# Neubau der B 64/83n (Brakel/Hembsen - Höxter), 1. Bauabschnitt und TA 1b

Ergänzung zur  
Präzisierung des Fledermausschutzkonzeptes

22. November 2021

Im Auftrag des Landesbetriebs Straßenbau Nordrhein-Westfalen,  
Regionalniederlassung Sauerland Hochstift,  
Am Rippinger Weg 2 in 33098 Paderborn

**Abbildung 1: Hop-over B 64/83n Hechtgraben Bau-km 11+853.985**

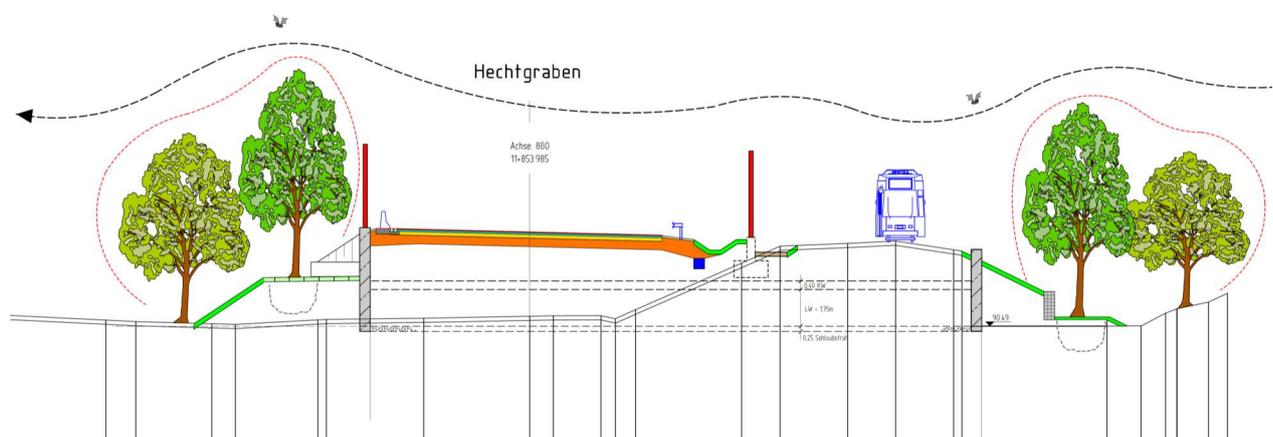
Im Ergebnis der ergänzenden Prüfung wird zum einen explizit festgelegt, dass die zu pflanzenden Großbäume eine Höhe von 8 – 12 m haben müssen. Des Weiteren wurde für die Bereiche, die für die Realisierbarkeit der Großbaumpflanzungen besonders problematisch erscheinen, die Umsetzung der Maßnahme durchgeplant. Wie die nachfolgenden Prinzipdarstellungen der Bereiche B 64/83n Hechtgraben Bau-km 11+853.985, B 83n Bau-km 0+925.000 und Bau-km 1+375.000 zeigen, bestehen keine ernsthaften Zweifel an der Realisierbarkeit der Großbaumpflanzungen.

Allgemeiner Hinweis zur Pflanzung: Nach eingehender Prüfung zusammen mit Fachleuten ist die Pflanzung der Großbäume an dieser Stelle gemäß den Regeln der Technik und der gültigen ZTV-Großbaumpflanzungen realisierbar. Bei verschiedenen auf Großbäume spezialisierten Baumschulen sind Großbäume mit Mindest-Höhen von 8 – 12 m im Standardangebot enthalten. Ggfs. können Arten wie Bergahorn, Stieleiche, Esche, Schwarzerle, Weiden – abhängig vom Pflanzstandort- teils auch mit größeren Höhen verwendet werden. Die Standsicherheit des Baumes wird gemäß ZTV durch das Abspannen der Bäume (3-Bock, Pfahlverankerung oder Seilabspannung) erreicht. Die Pflanzung erfolgt innerhalb der durch die Planfeststellung vorgesehenen Flächen.

Für die Pflanzungen seitlich des neuen Hechtgrabendurchlasses werden Ebenen durch geeignetes Abfangen der Böschungen, bspw. mit bewehrter Erde, geschaffen (vgl. Prinzipskizze B 83n Bau-km 1+375). Die Pflanzung – hier bevorzugt Erle, Esche oder Silberweide - erfolgt westlich und östlich jeweils beidseitig im Böschungsbereich des Hechtgrabens. Der Bereich des Hechtgrabens hat hier keine Auswirkungen auf die Standsicherheit, weil hier ausreichend Pflanz- und Wurzelraum zur Verfügung steht. Ebenso haben die Pflanzungen keinen Einfluss auf die entwässerungstechnische Funktion des Grabens, da es hier zu keiner Einschränkung kommt. Ergänzend sind neben den Standorten für die Großbäume schnellwachsende Gehölze als Heister zu pflanzen.
